改善箇所説明図

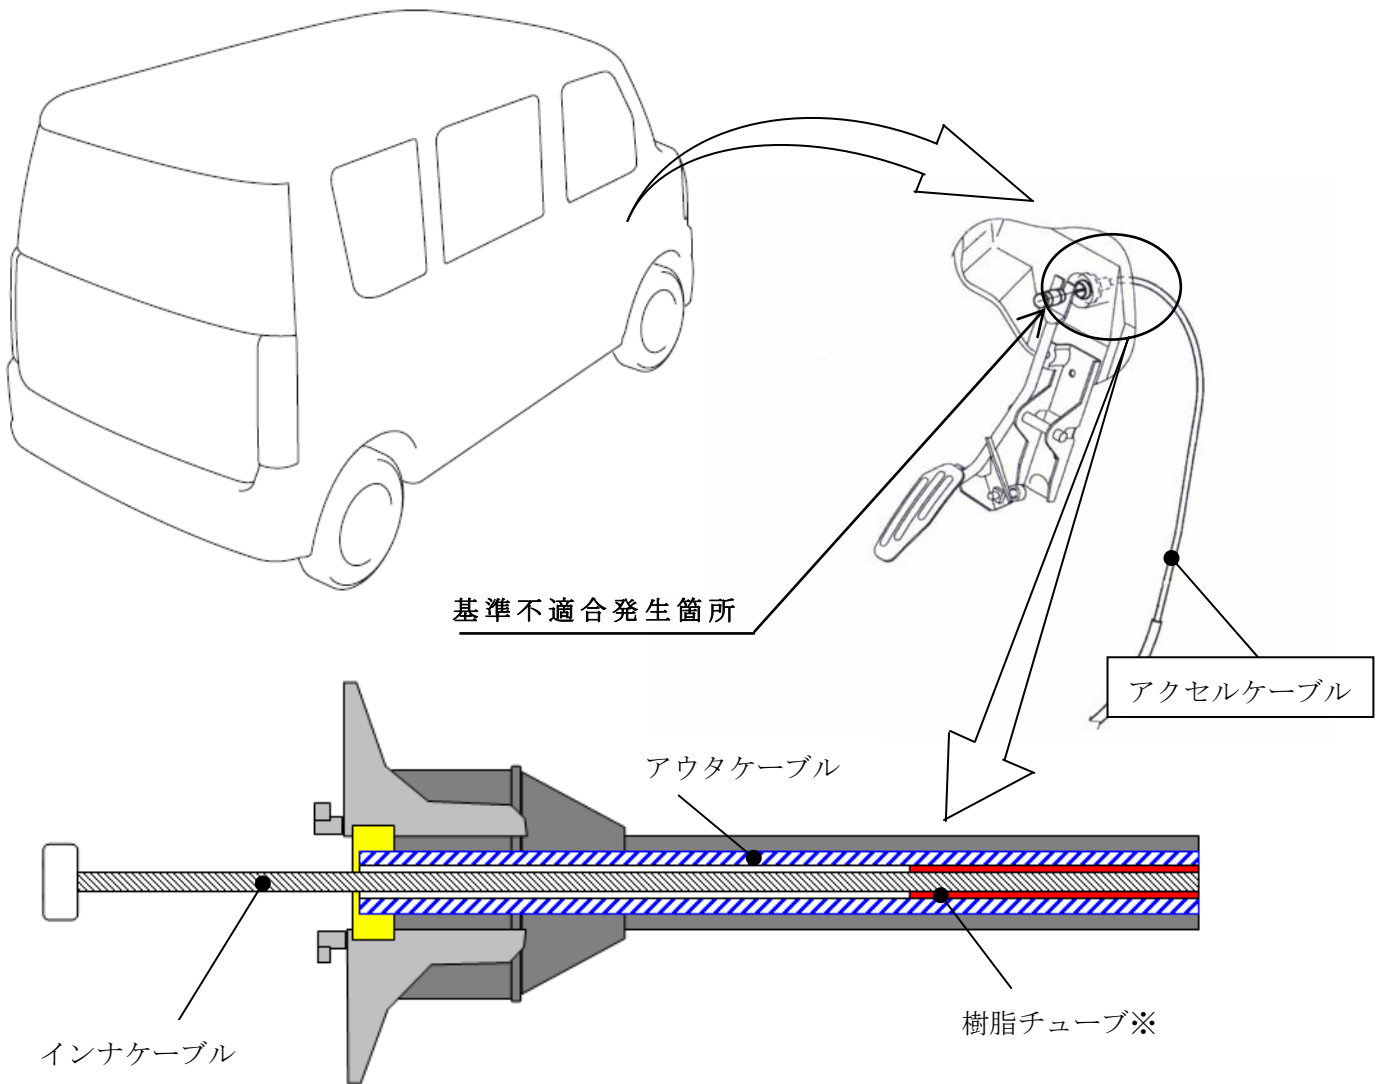
※樹脂チューブはアクセラケーブル内で、インナケーブル（金属製）とアウトケーブル（金属製）との接触を防止し、インナケーブルが滑らかに摺動する目的で設置されている。

アクセラケーブルの製造工程において、全長の短い樹脂チューブを組み付けたものがある。そのため、そのまま使用を続けると当該ケーブルのインナケーブルが損傷し、最悪の場合、アクセラペダルを操作してもエンジン回転が上がらず、走行不能となるおそれがある。

全車両、アクセラケーブルを良品に交換する。

注： は交換部品を示す。

識別：ID プレートに緑色のシールを貼付する。
